**Plan d'Aménagement Particulier
PAP**

**« In den oberen Kampen »
à Mertert**

Modification ponctuelle PAP

**concernant l'emplacement
des saillies des balcons**

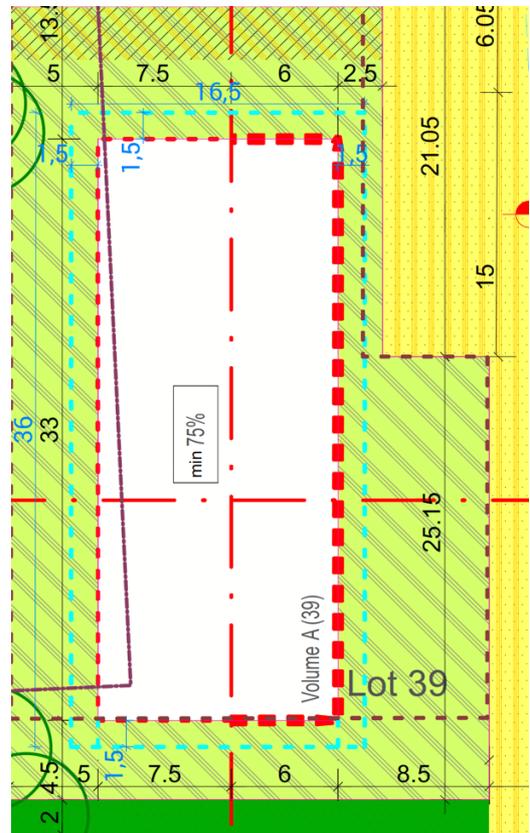
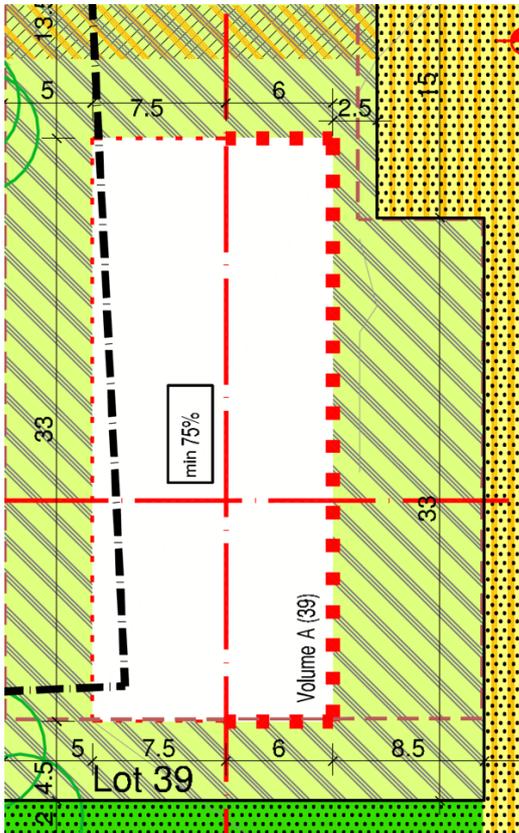
La définition des balcons tel que décrit dans le PAP (article 3.5.2) manque de précision concernant la possibilité de réaliser des saillies des balcons dans les marges de reculement.

- Préciser la partie graphique en ajoutant les emplacements possibles des saillies de balcons (toujours comme prolongation des loggias) de maximum 1,5m au-delà de la limite de surface constructible, tout en restant à l'intérieure des limites de propriété et tout en conservant les données structurantes du PAP en vigueur.
- Préciser la partie écrite en y spécifiant les zones dans lesquelles les saillies de balcons (toujours comme prolongations des loggias) sont autorisables.

Lot 39(A):

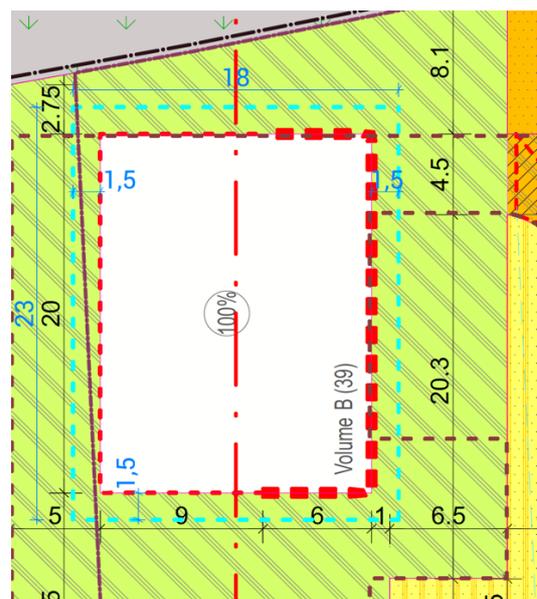
Pour chacun des Lots 37, 38, 39A, 39B, 43B, 44A et 44B, la modification ponctuelle indique les saillies pour les balcons de 1,5m maximum autorisables dans les marges de reculement latérales, postérieures et frontales (antérieures).
